Przedmiotem zamówienia publicznego jest remont sali widowiskowej, garderób i toalet w budynku Miejskiego Ośrodka Kultury w Kłobucku

Postępowanie nr : **IR.271.037.2026.CK**

Dodatkowo Zamawiający publikuje obowiązujące pytania i odpowiedzi z poprzedniego postępowania.

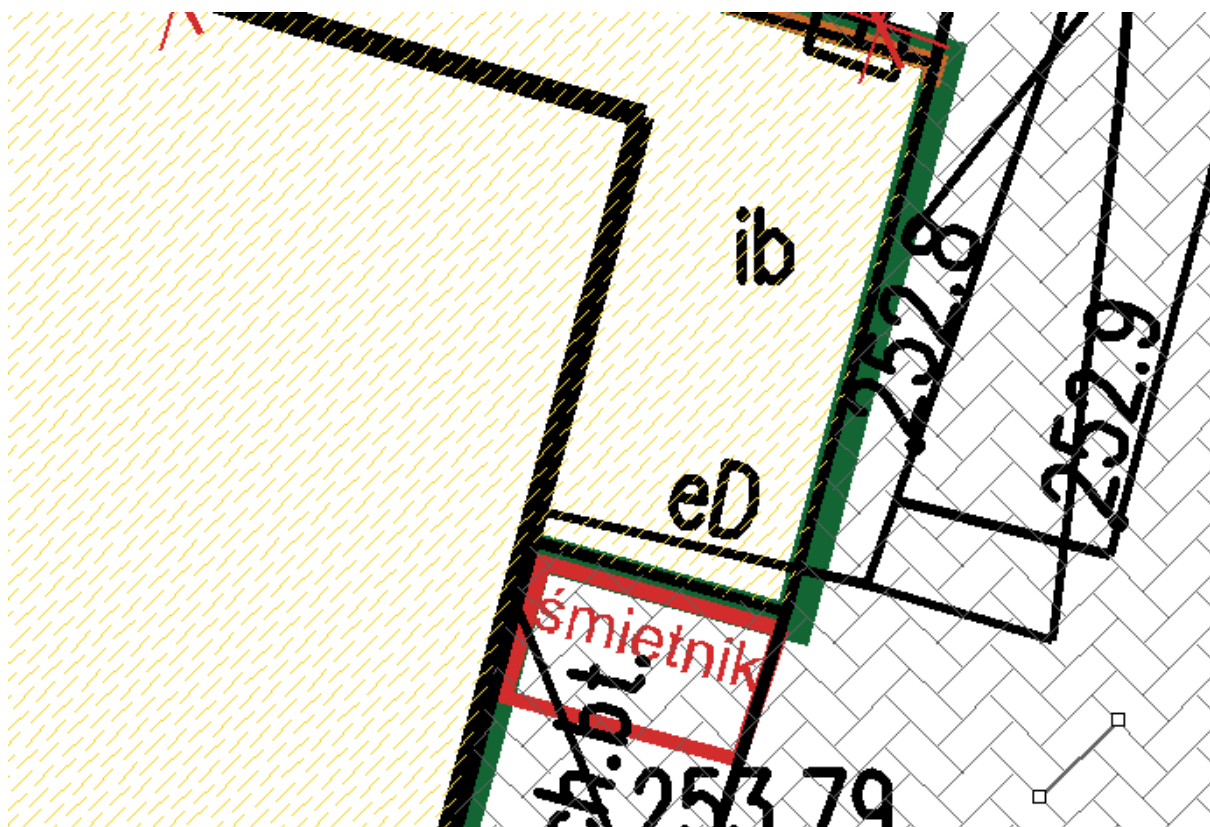
19. Czy wskazane w projekcie szczelbelki na ścianach bocznych należy wykonać na całej powierzchni tych ścian?

Odpowiedź: Szczelbelki należy wykonać na całej wysokości ścian bocznych, wysokość oznaczono na rys A04.

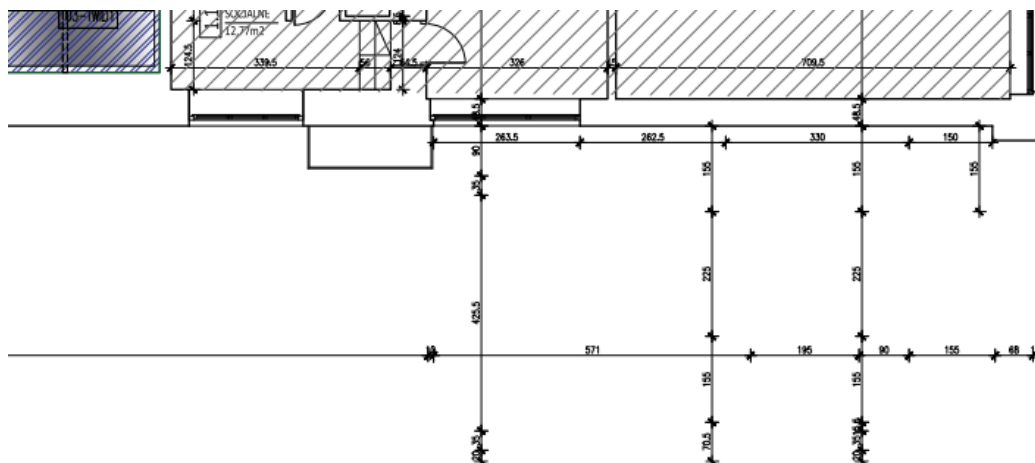
25. Między kartami pomieszczeń, a przedmiarem występują rozbieżności w wyposażeniu toalet. Prosimy o informacje, które ilości należy przyjąć do wyceny - te z kart pomieszczeń czy przedmiaru?

Odpowiedź: Należy przyjąć wyposażenie z kart pomieszczeń.

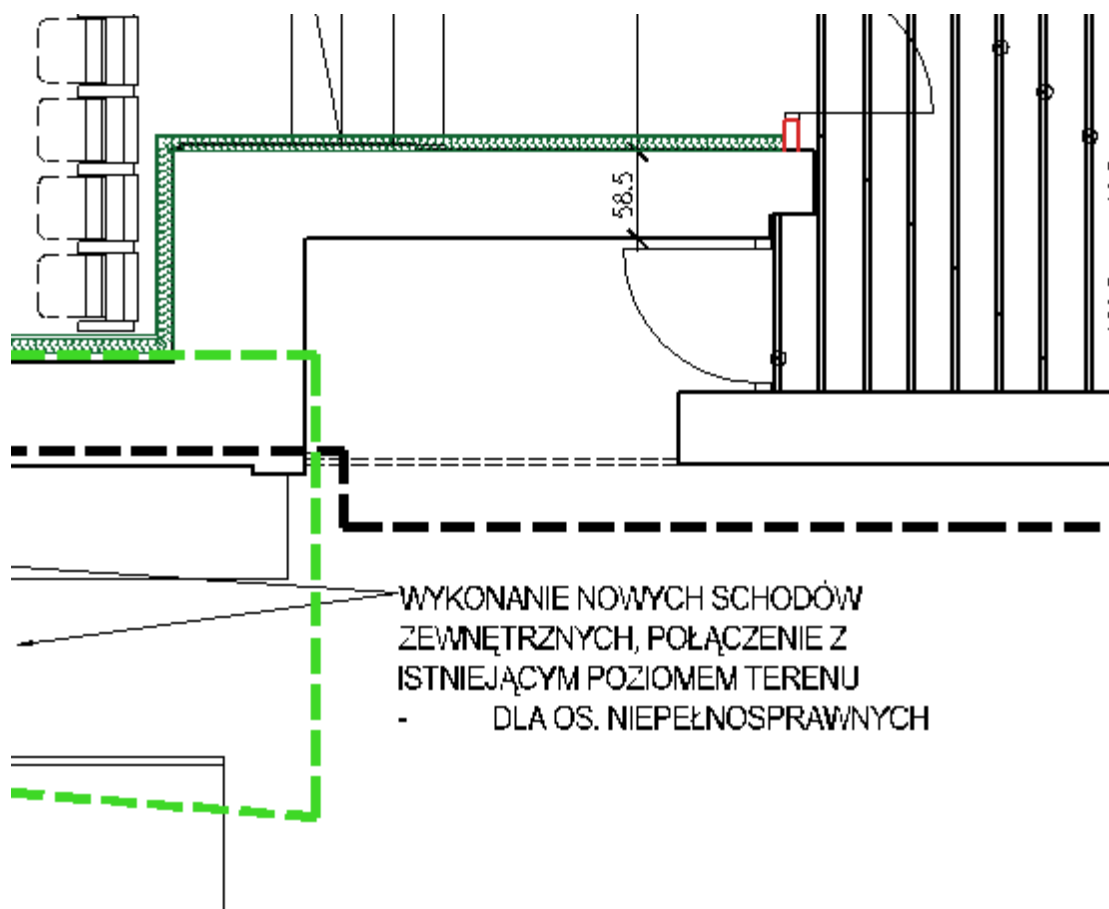
28. Na rysunkach projektu wykonawczego widnieją wymiary, które nie odnoszą się do niczego. Prosimy o uzupełnienie rysunku. Poniżej przykładowo rysunek A 03:

Prosimy o uzupełnienie informacji czy są to ścianki obudowane pojedynczą czy podwójną warstwą płyt g-k?

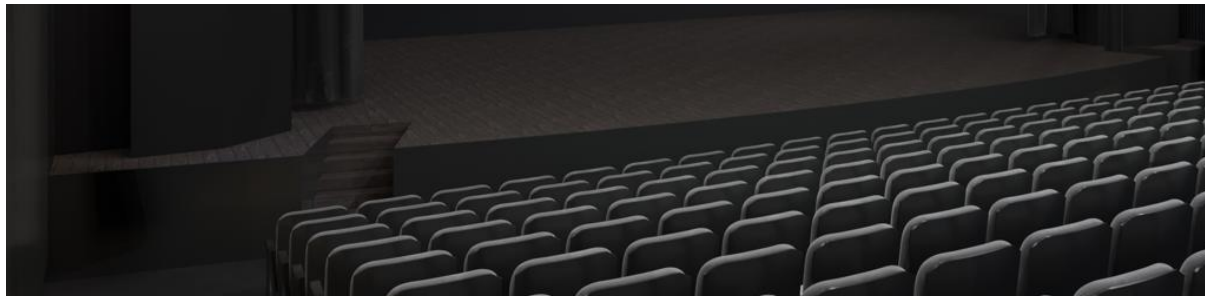
47. Przedmiar nie obejmuje demontaży oraz wykonania nowych technologii sceny. Prosimy o wyjaśnienia oraz uzupełnienie.

Odpowiedź: Przedmiar technologii sceny obejmuje wykonanie części technologii objętej zakresem zamówienia wskazanej w przedmiarze etap I.

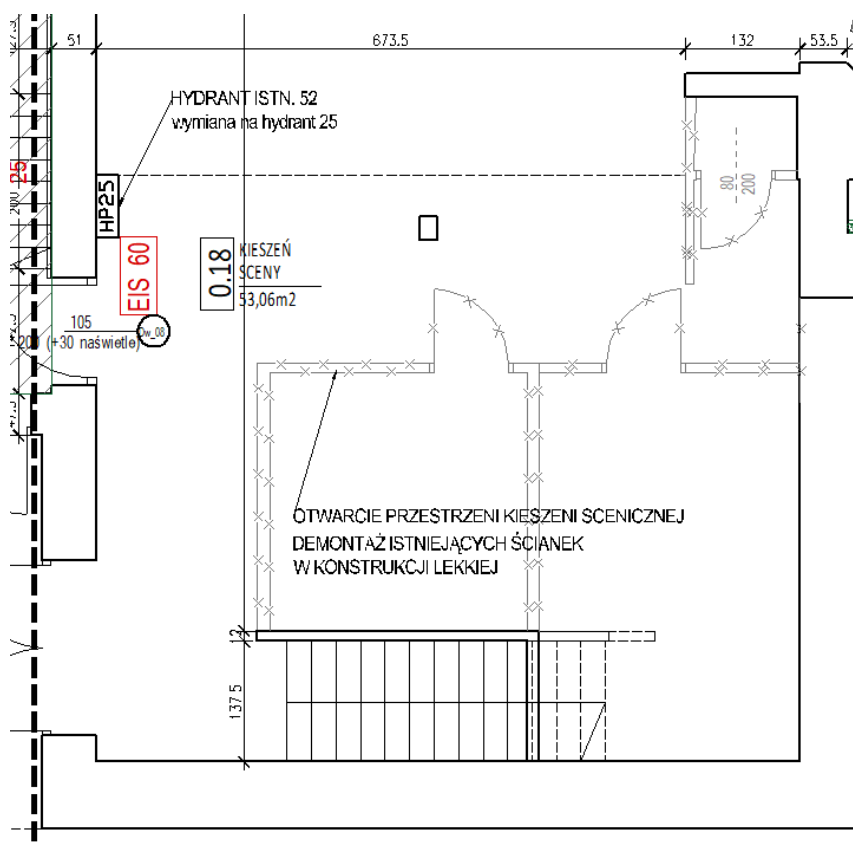
52. W jaki sposób należy wykończyć od dołu strop pod pomieszczeniami 1.15, 1.13, 1.10, 1.11, 1.12 ponieważ projekt nie wskazuje

Odpowiedź: Malowanie na kolor granatowy, dopasowany do koloru tkaniny napiętej na ścianie.

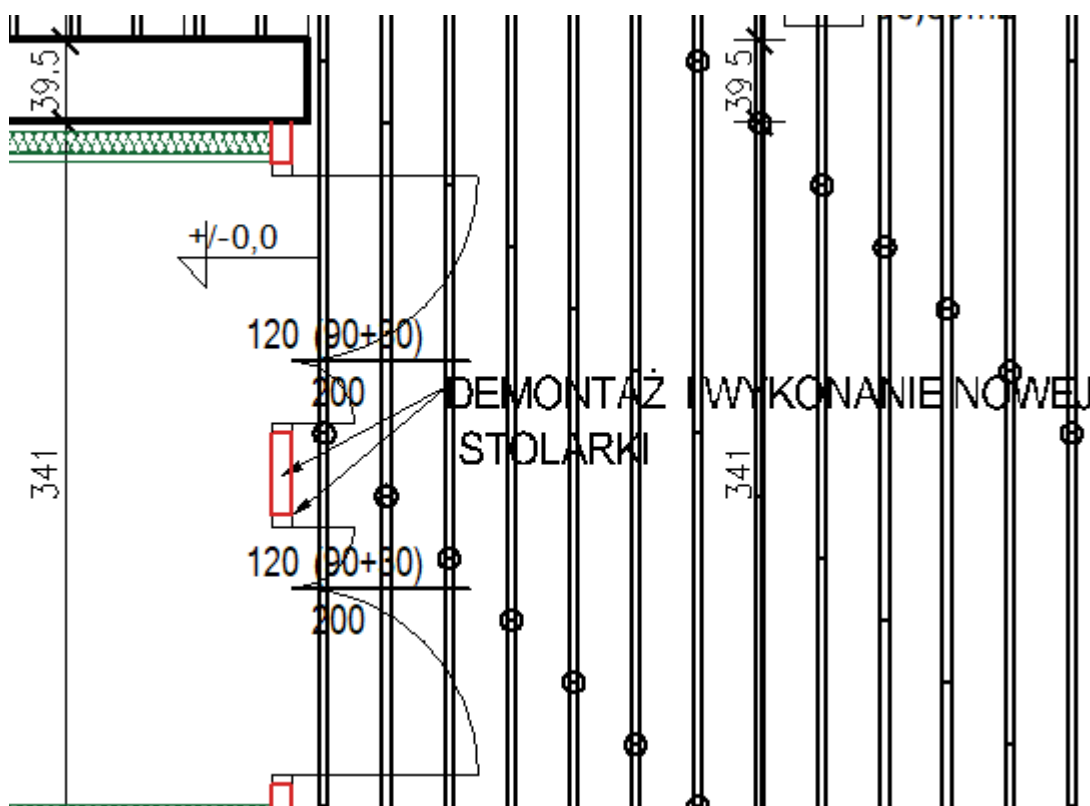
69. Projekt wskazuje jedynie na demontaż sufitu i montaż sufitu bafflowego nad pom 0.15 oraz 0.10. W efekcie po zamontowaniu sufitu bafflowego będzie widoczny strop. W jakim obecnie stanie jest strop? Czy należy przyjąć jakieś prace wykończeniowe stropu przed montażem sufitu bafflowego?

Odpowiedź: Należy przyjąć renowację i uzupełnienie tynków oraz malowanie na czarno.

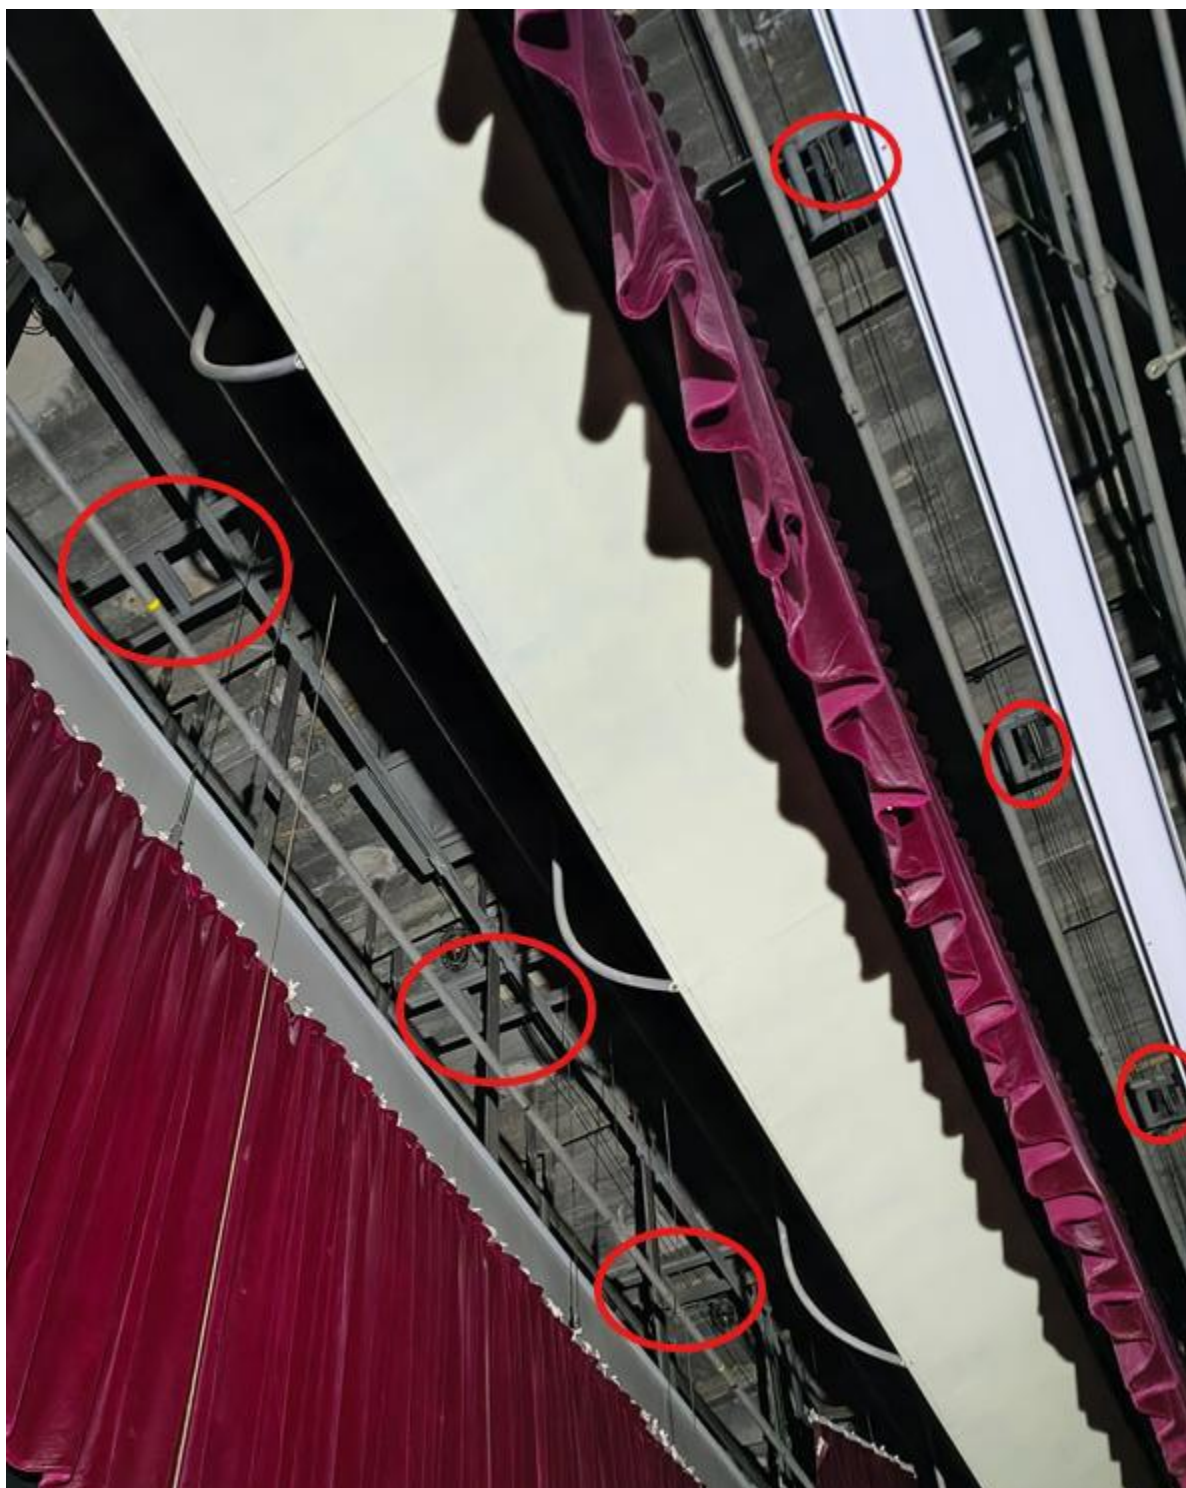
73. Wymiary drzwi Dw04 są inne na rzucie niż w zestawieniu stolarki - prosimy o weryfikację i wskazanie poprawnych wymiarów.

Odpowiedź: Należy przyjąć wymiar z rzutów.

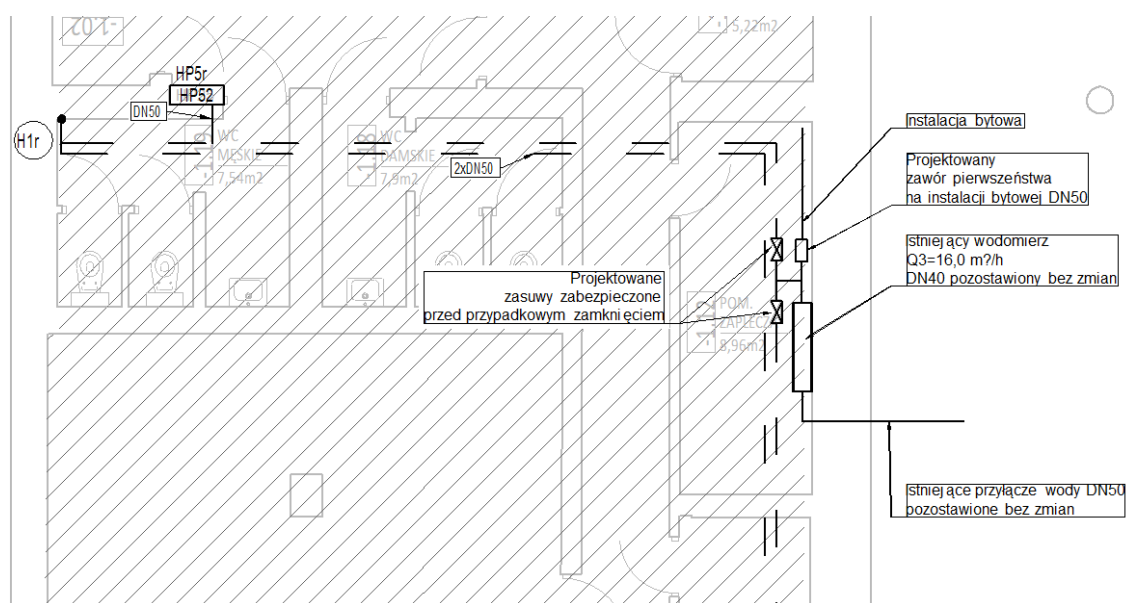
87. Czy Zamawiający dopuści zastosowanie prostych paneli filcowych zamiast falistych?

Odpowiedź: Zamawiający nie dopuszcza zastosowanie prostych paneli filcowych.

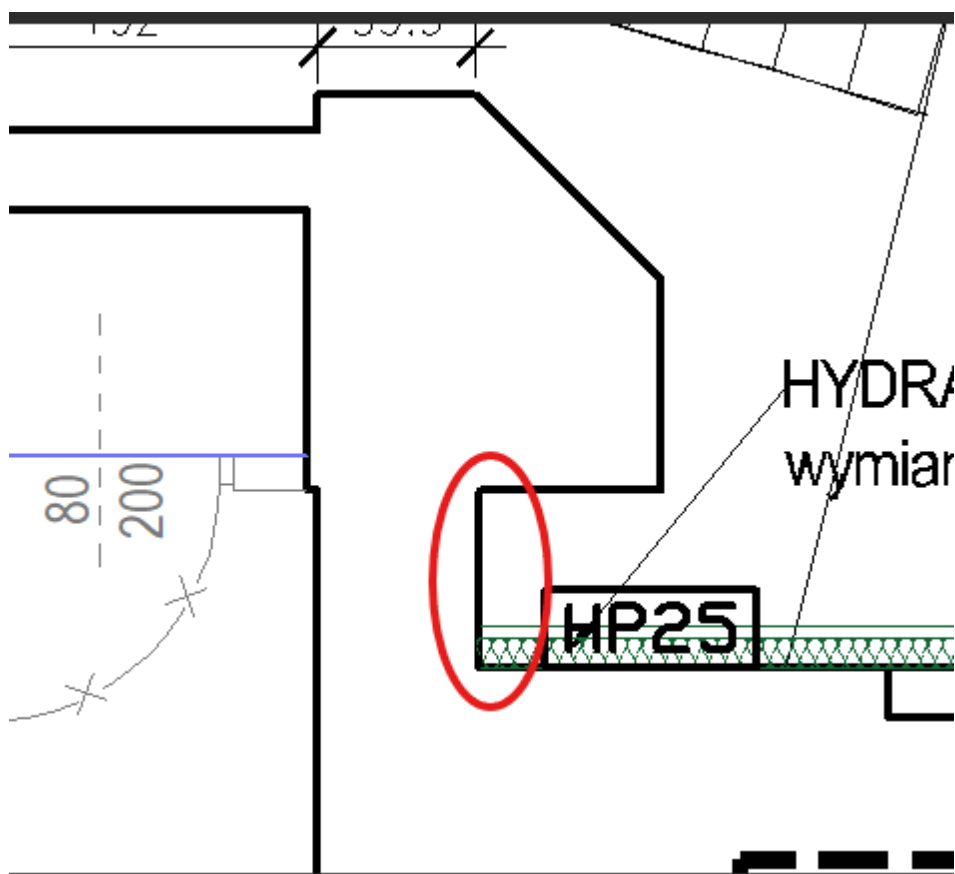
97. Prosimy o wskazanie technologii i sposobu montażu wełny wraz z tkaniną napinaną nad salą widowiskową? Brak w projekcie szczegółów wykonawczych. Brak tego elementu na przekroju.

Odpowiedź: Nad salą została zaprojektowana wełna z welonem, a nie z tkaniną napinaną. To nie jest to samo. Wełnę należy kleić do konstrukcji stropodachu

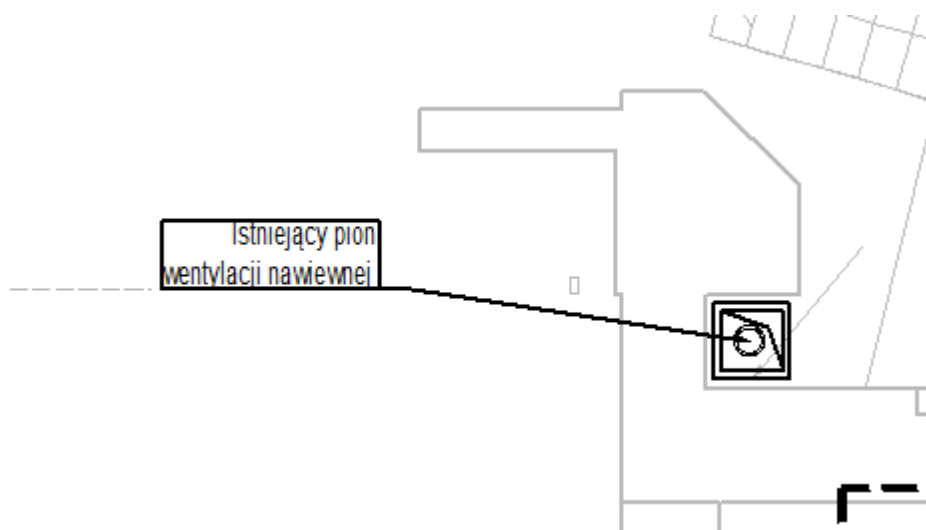
112.Co Zamawiający rozumie poprzez zapis "oświetlenia punktowego dającego wrażenie „gwieździstego nieba”? Prosimy o detale oraz załączenie dokumentacji projektowej w tym zakresie.

Odpowiedź: Oprawy oświetleniowe (małe punktowe) pokazano w projekcie instalacji elektrycznych.

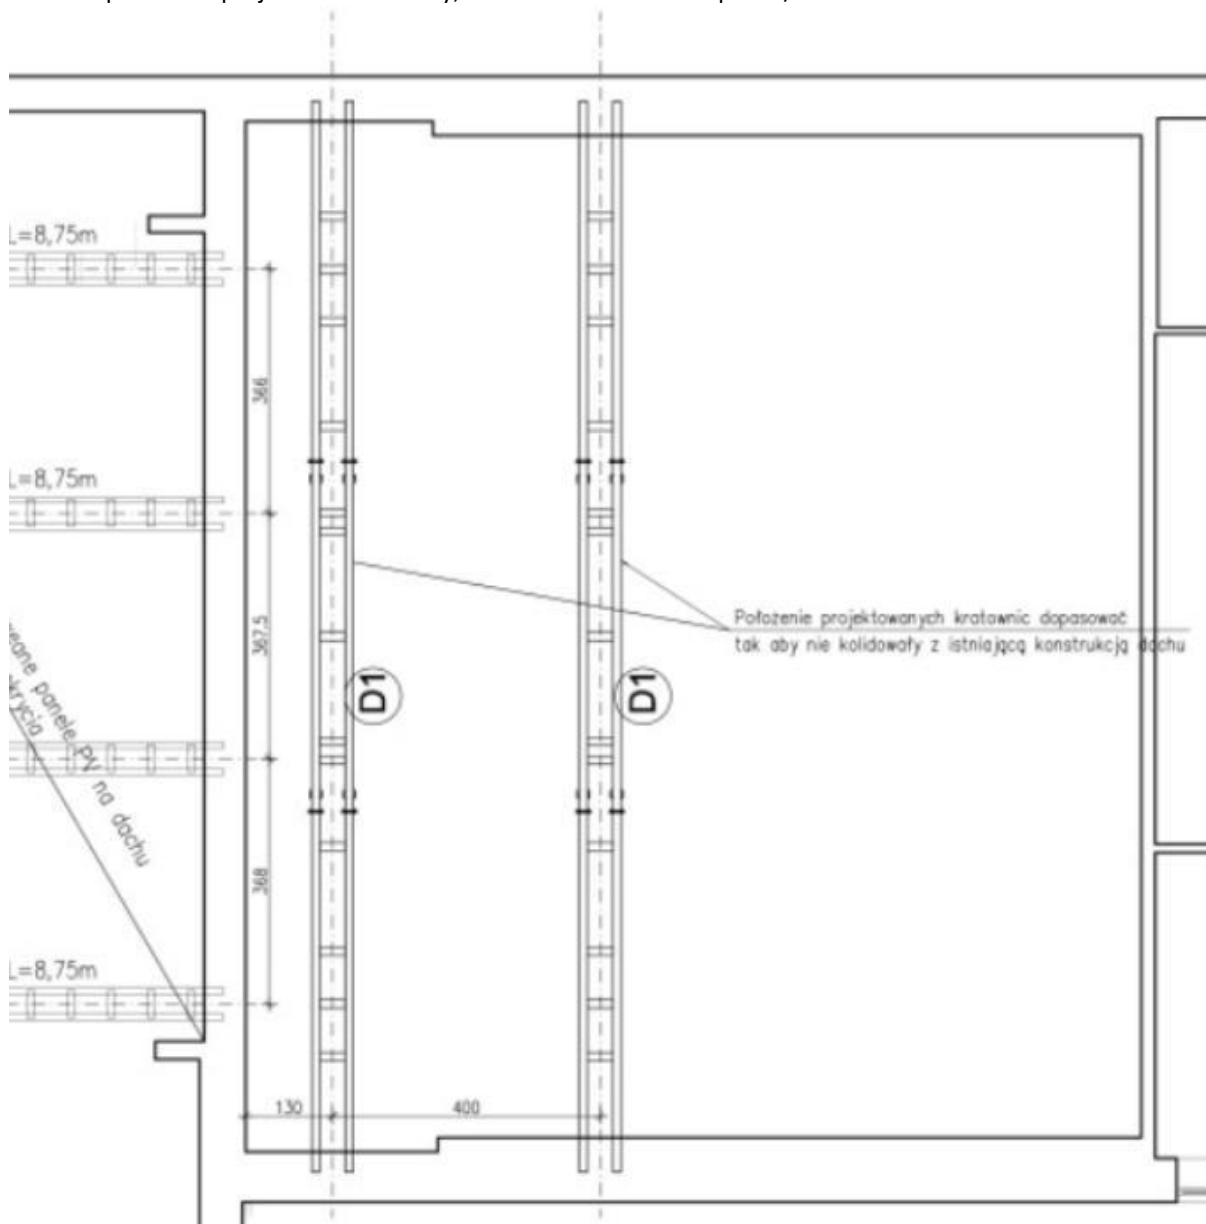
120. W STWiOR instalacji sanitarnych w punkcie 1.3 Zakres robót objętych ST istnieje podpunkt, jak poniżej:
Czy klimatyzacja VRF wchodzi w zakres zamówienia? Jeśli tak, proszę o uzupełnienie danych do wyceny, gdyż brak tego zakresu w projekcie

Odpowiedź: W zakresie remontu brak jest instalacji klimatyzacyjnej VRF.
